**AREA TECNICA
Settore Territorio**

**VALUTAZIONE AMBIENTALE STRATEGICA
PII IN VARIANTE AL PGT DI SARONNO**

In data 23/07/2025 il Comune di Saronno ha messo a disposizione¹, in applicazione delle procedure stabilite con DCR n. 351/2007 e DGR nn. 761/2010 e 3836/2012, la documentazione per la Valutazione Ambientale Strategica del PII in variante al PGT vigente. La Variante riguarda il Documento di Piano (DdP) e, in particolare, afferisce all'Ambito di Trasformazione denominato ATUa1 relativo alla riqualificazione dell'area EX ISOTTA FRASCHINI.

Fig. 4 Agglomerato in comune di Saronno e area di intervento

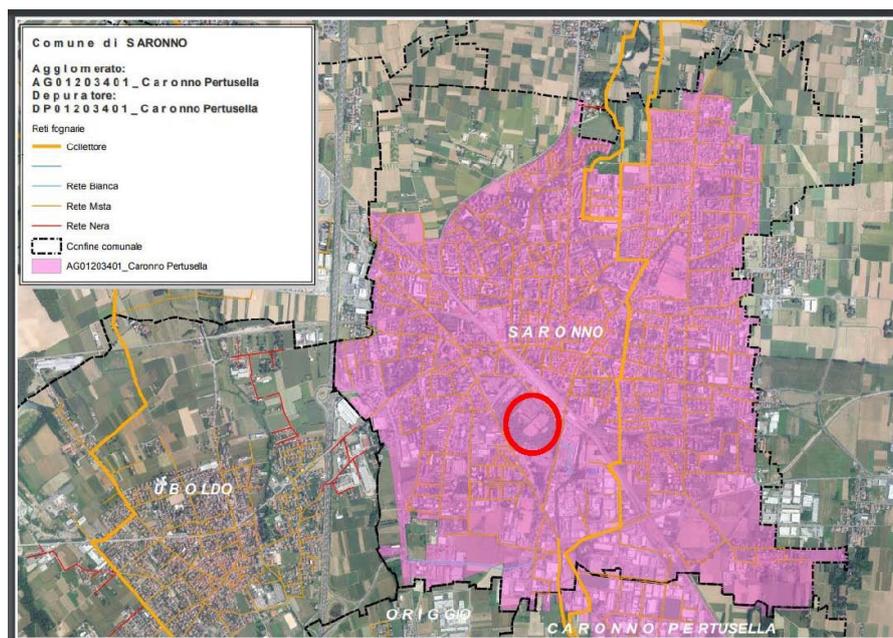
Si rileva che nel rapporto ambientale, come richiesto nel precedente parere relativo allo Scoping, sono stati valutati gli effetti dell'intervento sul servizio idrico integrato, in particolar modo l'impatto degli scarichi, degli approvvigionamenti e gli impatti sulle relative reti, conteggiati pari a circa 1.380 AE. Si dichiara che tale valore risulta in diminuzione rispetto a quanto previsto dal PGT vigente. Si osserva che tale carico risulta sostenibile dall'impianto di depurazione di Caronno Pertusella, vista la capacità residua attuale.

Si osserva che l'area risulta essere in agglomerato.

Si prende atto che è stata prevista la progettazione relativa all'invarianza idraulica per la gestione delle acque meteoriche.

Rete captazione (webgis Alfa)

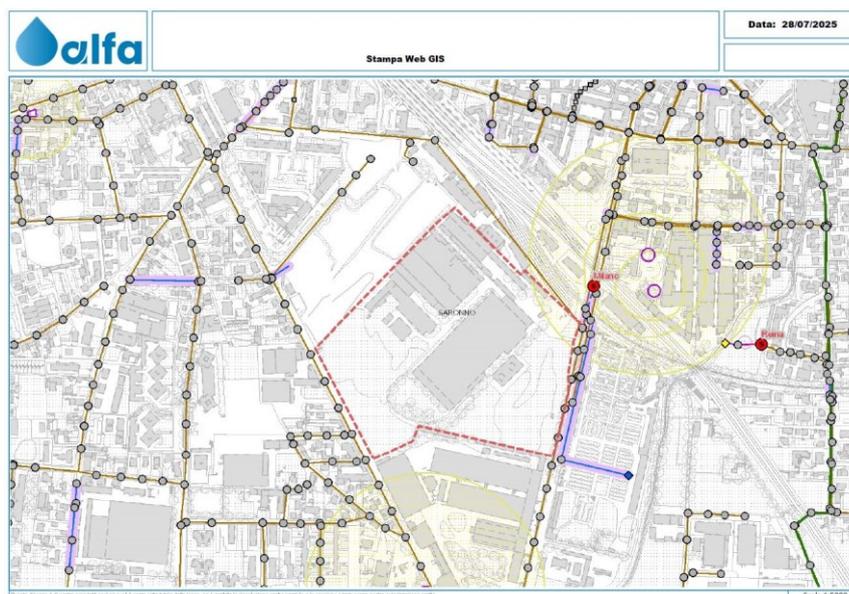
Inoltre, è doveroso segnalare che l'area oggetto di intervento, ricade parzialmente in zona di rispetto delle opere di captazione delle acque destinate al consumo umano (Pozzo Maestri del Lavoro 1) ed è pertanto soggetto alle disposizioni della D.G.R. 10.04.2003 n. 7/12693. A tal proposito il punto 3 “Disciplina delle zone di rispetto” prevede che:

*“I nuovi tratti di fognatura da situare nelle zone di rispetto devono:
costituire un sistema a tenuta bidirezionale, cioè dall'interno verso l'esterno e viceversa, e recapitare esternamente all'area medesima;*

essere realizzati evitando, ove possibile, la presenza di manufatti che possano costituire elemento di discontinuità, quali i sifoni e opere di sollevamento.”

“Nella zona di rispetto di una captazione da acquifero non protetto:

- *non è consentita la realizzazione di fosse settiche, pozzi perdenti, bacini di accumulo di liquami e impianti di depurazione;*
- *è in generale opportuno evitare la dispersione di acque meteoriche, anche provenienti da tetti, nel sottosuolo e la realizzazione di vasche di laminazione e di prima pioggia.”*

Si chiede pertanto che nelle successive fasi progettuali, siano previsti interventi atti a conformare il progetto a queste disposizioni. Per quanto concerne il collegamento dei futuri immobili al servizio acquedotto per l'uso antincendio, è vietata l'aspirazione diretta dalla rete principale, con la condizione di posizionare a valle del misuratore un impianto di sollevamento adeguato alla richiesta. Tale condizione è imposta dall'art. 23.1 del regolamento del servizio idrico integrato in vigore e potrebbe essere necessaria in casi selezionati anche per l'uso civile. La pressione minima garantita è 15m di colonna d'acqua al contatore in condizioni di portata nulla (pressione statica). Si ricorda inoltre che per dare inizio alla pratica è necessario presentare la richiesta di nuovo allacciamento, a seguito di ottenimento del titolo abilitativo idoneo a dar corso ai lavori, inizialmente con tipologia d'uso cantiere. La modulistica per la richiesta di eventuali allacciamenti dei singoli fabbricati alla rete idrica e alla pubblica fognatura è disponibile sul sito internet del gestore www.alfavarese.it. Per la raccolta e lo smaltimento delle acque meteoriche, è necessario rispettare i contenuti del R.R. 23.11.2017 n. 7 e s.m.i. A tal fine si sottolinea che, ai sensi dell'art. 57 comma 7 del regolamento del SII: “Lo scarico di acque meteoriche nelle reti fognarie pubbliche destinate alla raccolta dei reflui urbani non regolamentate ai sensi del Regolamento Regionale n° 4/06, art. 3 e fuori dai casi di cui ai precedenti commi è vietato”. Inoltre, il Regolamento del Servizio Idrico Integrato all'art. 57 comma 8 prevede che: “Ove sia vietato da disposizioni in materia di tutela delle risorse idriche ovvero laddove risulti tecnicamente impossibile prevedere allo smaltimento delle acque meteoriche tramite dispersione locale, l'Ufficio d'Ambito acquisito il parere del Gestore, in deroga al divieto di cui sopra, potrà autorizzare lo scarico in rete fognaria pubblica entro il limite massimo di 20 l/s per ettaro di superficie scolante drenata o comunque entro i limiti previsti dal Regolamento Regionale n.7 del 2017 relativo ai principi di invarianza idraulica e idrologica” In allegato alla presente nota, si trasmette estratto dell'area d'interesse con l'indicazione della rete di acquedotto e fogna esistente, dalle quali si evince che l'area risulta vicino ad entrambi i servizi. Le reti idriche e le condotte fognarie, indicate nelle planimetrie allegate, provengono da una digitalizzazione delle cartografie comunali ricevute al momento di passaggio della gestione del servizio alla scrivente Società; i tracciati identificano la struttura delle reti idriche e fognarie con l'esclusione degli allacciamenti, fornendo indicazioni da considerarsi meramente orientative. Si prescrive pertanto di verificare l'effettiva eventuale presenza di interferenze, anche sulla base delle planimetrie inviate, rammentando che, in ogni caso, qualsiasi nuova realizzazione deve prevedere una fascia di rispetto di almeno 1 metro dall'estradosso delle tubazioni della rete pubblica. Si rimane a disposizione per eseguire i tracciamenti sul posto eventualmente necessari, per l'esecuzione dei quali dovrà essere inviata opportuna richiesta a info@alfavarese.it. Qualora a seguito dei suddetti accertamenti si rendesse necessario lo spostamento delle reti di acquedotto e/o fognatura allo scopo di risolvere l'interferenza, si dovrà richiedere ad ALFA uno specifico preventivo per la valutazione di dettaglio delle condizioni tecniche ed economiche dell'intervento. Valutazioni più dettagliate sulle necessità peculiari dell'ambito saranno pertanto eseguite dopo aver effettuato un sopralluogo ed i rilievi necessari in sede di formulazione del preventivo di spesa, nel caso si dovesse presentare la necessità di futuro collegamento ai servizi in gestione ad ALFA.”

Rete fognaria (webgis Alfa)

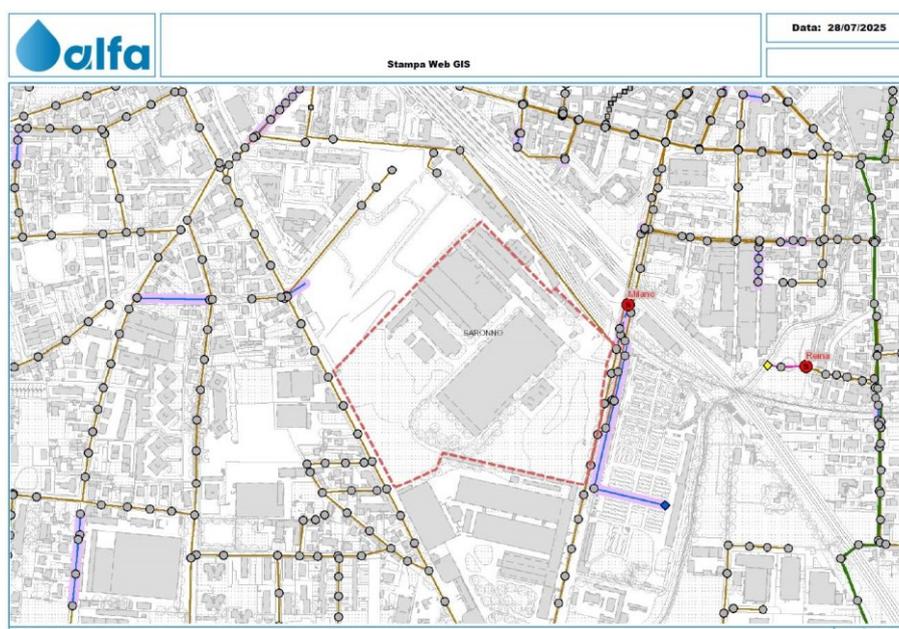
Si ricorda che, come previsto dall'art. 10 del R.R. 6/2019, in presenza di fognature di tipo unitario, le acque meteoriche di dilavamento devono essere prioritariamente smaltite in recapiti diversi dalla pubblica fognatura e gli scarichi delle acque meteoriche di dilavamento provenienti da aree assoggettate all'applicazione del regolamento regionale 23 novembre 2017, n. 7 devono rispettare gli obblighi previsti dallo stesso R.R. 7/2017.

Relativamente allo smaltimento delle acque meteoriche non soggette a R.R. 04/2006, si fa inoltre presente l'art 57 comma 7 del Regolamento del Servizio Idrico Integrato approvato il 22.03.2022 dal CdA dell'Ufficio d'Ambito: "Lo scarico di acque meteoriche nelle reti fognarie pubbliche destinate alla raccolta dei reflui urbani non regolamentate ai sensi del Regolamento Regionale n° 4/06, art. 3 e fuori dai casi di cui ai precedenti commi è vietato."

Si rammenta, infine, che tutti gli interventi di trasformazione del suolo comportanti variazione di permeabilità superficiale, compresi gli interventi relativi alle infrastrutture stradali, loro pertinenze e i parcheggi, come normato dall'art. 58 bis della L.R. n. 4 del 15.03.2016, dovranno essere conformi alla normativa vigente in materia di invarianza idraulica (R.R. n. 7/2017, aggiornato con R.R. n. 8/2019). Valgono comunque le seguenti prescrizioni:

- gli edifici di nuova costruzione dovranno essere allacciati alla pubblica fognatura nel rispetto del nuovo

R.R. 6/2019 e del Regolamento del Servizio Idrico Integrato approvato il 22.03.2022 dal CdA dell'Ufficio d'Ambito;

- qualora ve ne fosse presenza, per gli scarichi industriali e di prima pioggia dovrà essere attivata la relativa procedura autorizzativa (AIA, AUA, ex art 208 d.lgs 152/2006, ex art 124 d.lgs 152/2006...);
- tutti gli interventi di nuova edificazione dovranno essere conformi alla normativa vigente in materia di invarianza idraulica R.R. n.7/2017 aggiornato con R.R. n.8/2019.
